Анализ
по результатам испытаний холодильных приборов
в компании **gorenje**group

Эксплуатационные испытания

Эксплуатационные испытания компании gorenjegrup по SLG методологии

Информация по энергетической маркировке

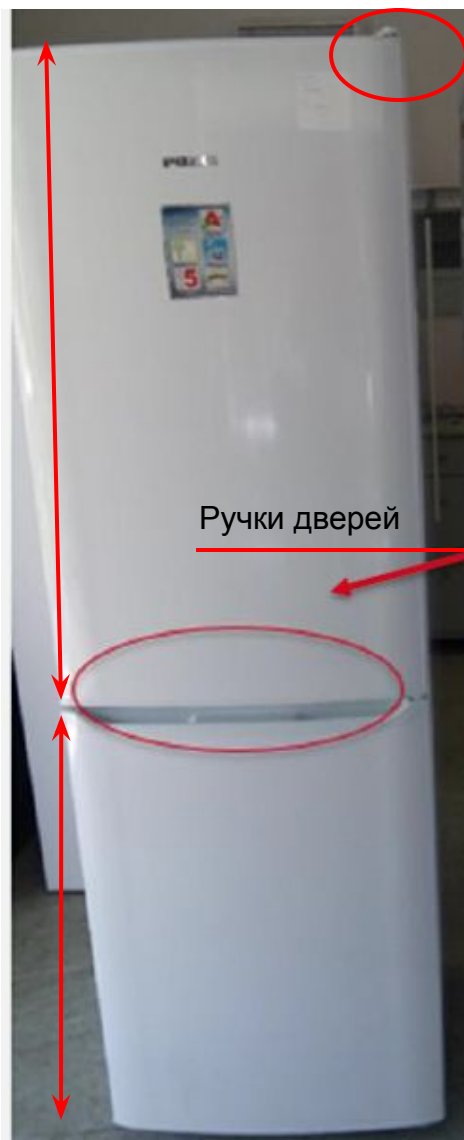
Испытание	Отрицательный результат	Подтверждение на устранение
Директива по этикетке энергоэффективности 1060/2010	FNF170	Да

Изменение толщины букв и шрифта Arial на Calibri

Экодизайн 643/2009

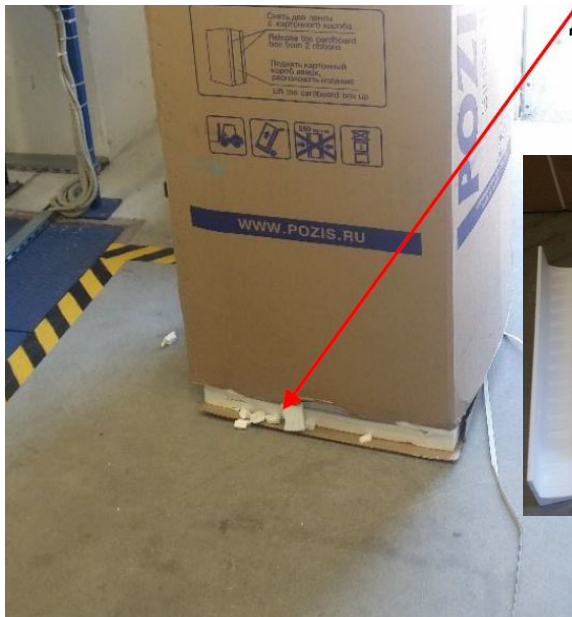
- Стекланные полки нельзя вытащить под углом 90°

- Плохое хранение бутылок

- Ящики плохо вытаскиваются под углом 90°

- Доступ к ящикам

- Плохая маркировка на ящиках

- Бутылки должны уместаться на дверных полках

- Дверные полки плохо снимаются

- Трудно работать с кнопкой управления термостатом

- Плохое освещение внизу камеры

- Нет датчика открывания двери или повышения температуры

- Руководство по эксплуатации надо переписать, т.к. не хватает много важных глав

- Ручки ящиков неудобны

- Плохо видно через пластиковые ящики

- Острые кромки на ящиках

- Нестандартные пропорции холодильника

- Улучшить конструкцию двери и ручки

- Верхняя петля видна

- Нет конструкции с цельной дверью на всю высоту или с цоколем

- Цвет сосудов

- Рамки стеклянных полок сделаны со скругленными рамками. ЕС предпочитает без рамок

- Изменения интерфейса(электронный блок)

- Использование Ag в пиктограмме на панели управления

Не согласны

Согласны

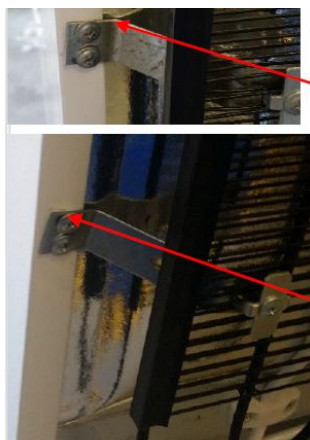
Разрушение поддона и других деталей ВПС

Не соответствие заявленного веса ХП

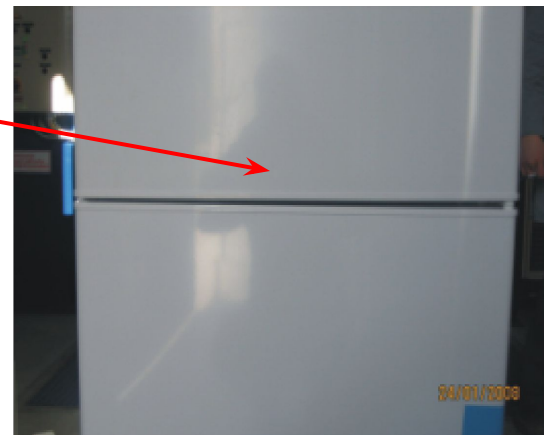
Из-за деформации петли зазор не равномерный

Смещение держателя конденсатора

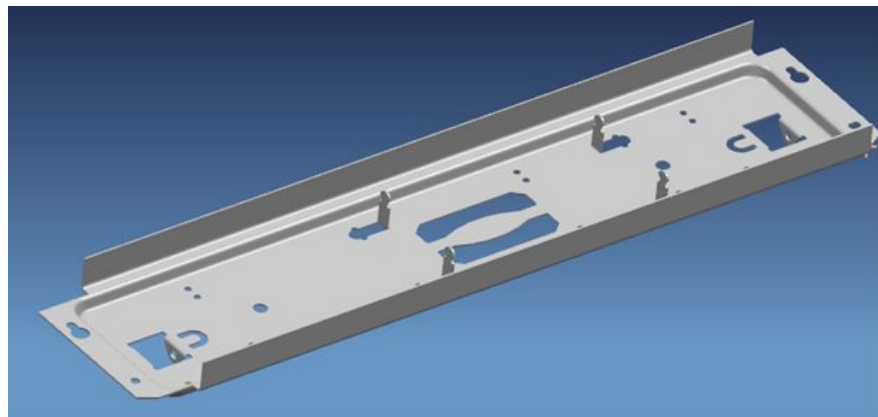
В конструкцию ХП РК-139 введены существенные изменения по снижению себестоимости

RK-139	
2008 год	2017 год
Кронштейн петли нижней 128.1.0.0.06 4мм Высота 28	Кронштейн петли нижней 128.1.0.0.06 4мм Высота 35
Стойка Д39.1.1.1.0.00: Стойка Д39.1.1.1.0.01 металл толщиной 0,55мм Пластина (закладная под подmotorную плиту) Д39.1.1.1.0.03 металл толщиной 2мм	Стойка ПР9.1.1.1.0.01 полистирол фреоностойкий 2,5мм
Крепление подmotorной плиты 4 винта М6	Крепление подmotorной плиты 4 самореза 4,2
Планка передняя Д39.1.1.2.0.00: Кронштейн планки (закладная под нижнюю петлю) Д39.1.1.2.0.01 металл толщиной 2мм Уголок 272.09-1.7.01 металл толщиной 1,5мм Уголок 272.09-1.7.02 металл толщиной 0,5мм	Планка передняя 128.1.1.3.0.00: Пластина(закладная под нижнюю петлю) 128.1.1.3.0.02 металл толщиной 2мм Планка передняя 128.1.1.3.0.01 металл толщиной 0.55мм
Панели боковые шкафа металл толщиной 0,55мм	Панели боковые шкафа металл толщиной 0,5мм
